**AVIS RELATIF À LA PROTECTION
CONTRE LES EVENTUELS EFFETS NOCIFS ET NUISANCES
PROVOQUÉS PAR LES RAYONNEMENTS NON IONISANTS
GÉNÉRÉS PAR DES ANTENNES ÉMETTRICES STATIONNAIRES**

Commune : LIEGE - Exploitant : ORANGE

Référence exploitant : 672L1_1 / 32672L1_1 / 42672L1_1/ 52672L1_1

Rapport n° 2738 / 2025

Figure 2 : Vue en plan des installations d'antennes dans un rayon de 300 mètres autour de l'installation faisant l'objet de la demande d'avis

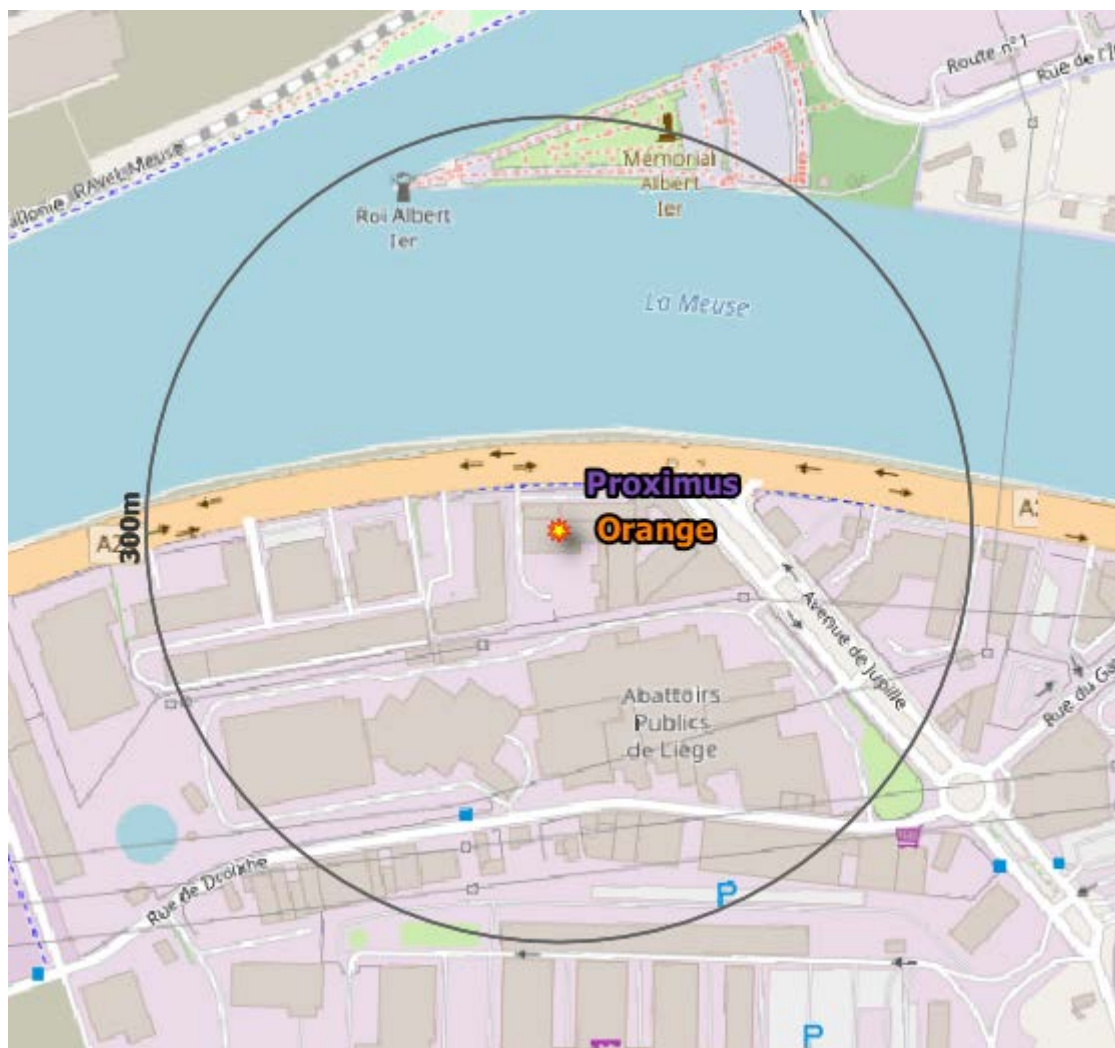
- il y a au plus 4 installations d'antennes émettrices stationnaires présentes dans la zone d'évaluation de 300 mètres de rayon représentée dans la figure 2, y inclus l'installation référencée dans le paragraphe 2 : la limite cumulative définie à l'article 4, §2 du décret est nécessairement respectée dans les lieux de séjour à l'intérieur de la zone d'évaluation de 300 mètres de rayon ;

- b) il y a exactement 5 installations d'antennes émettrices stationnaires présentes dans la zone d'évaluation de 300 mètres de rayon représentée dans la figure 2, y inclus l'installation référencée dans le paragraphe 2 et il existe, pour 3 ou 4 de ces installations, un avis attestant le respect de la limite abrogée de 3 V/m : la limite cumulative définie à l'article 4, §2 du décret est nécessairement respectée dans les lieux de séjour à l'intérieur de la zone d'évaluation de 300 mètres de rayon ;

- c) dans tous les autres cas, il a été vérifié que la limite cumulative définie à l'article 4, §2 du décret n'est pas dépassée dans les lieux de séjour sur base du nombre d'installations localisées dans la zone d'évaluation de 300 mètres de rayon représentée dans la figure 2, de leur localisation ainsi que des données inscrites dans la figure 1 et au paragraphe 4 du présent avis et dans les avis attestant le respect de la limite par installation ou de la limite abrogée de 3 V/m relatifs aux autres installations reprises dans la figure 2.

Compte tenu des considérations ci-dessus, il apparaît que l'intensité du rayonnement électromagnétique généré, dans les lieux de séjour situés dans un rayon de 300 mètres autour de l'installation référencée dans le paragraphe 2, par l'ensemble des antennes émettrices stationnaires de l'ensemble des exploitants du même site d'antennes émettrices stationnaires respecte la limite fixée à l'article 4, § 2 du décret.
